Werfverslag 11 voor project: Zeedijk 365 | 8434 Middelkerke (BE)

1052ANW - Zeedijk 365, 8434 Middelkerke
 gevelrenovatie van de residentie Anita
 Zeedijk 365
 8434 Middelkerke (BE)
 Nummer: 1052ANW-11
 Datum: maandag, 04 december 2023

11.5 Lichtpunten & Rolliuken

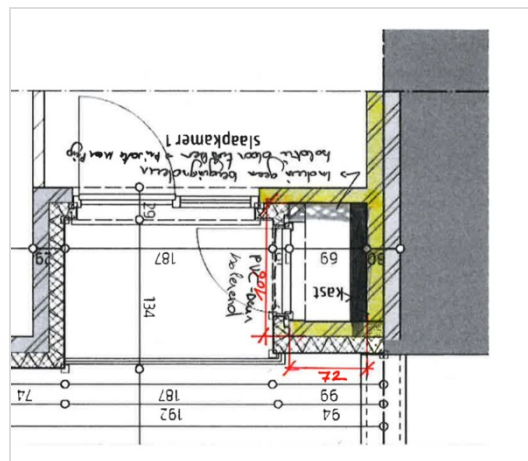
ARCH merkt op dat de werking van alle lichtpunten, vooraleer de balkon elementen verder afgewerkt worden, vooreerst na gezien- / gecontroleerd dienen te worden. Kans bestaat immers dat de voeding tijdens de uitbraak van de chape (balkon elementen) getouchéerd zijn.

Aansluitend wordt gevraagd de voeding van de rolluiken dermate te verlengen dat deze cf. de nieuwe gevelopbouw. met enige overlengte uit het gevelvlak komen. Overzicht van waar rolluiken te voorzien = via lijst buitenschrijnwerk ; deze wordt geconfirmeerd na bevestiging eigenaars - productie tekening buitenschrijnwerk (te verkrijgen van OA - buitenschrijnwerk).

ARCH vraagt SYN dit terug te koppelen met hun ELEKTRICIEN. Vanaf keuze lijst buitenschrijnwerk bevestigd is d.m.v. productie tekeningen kunnen werken aangevat worden.
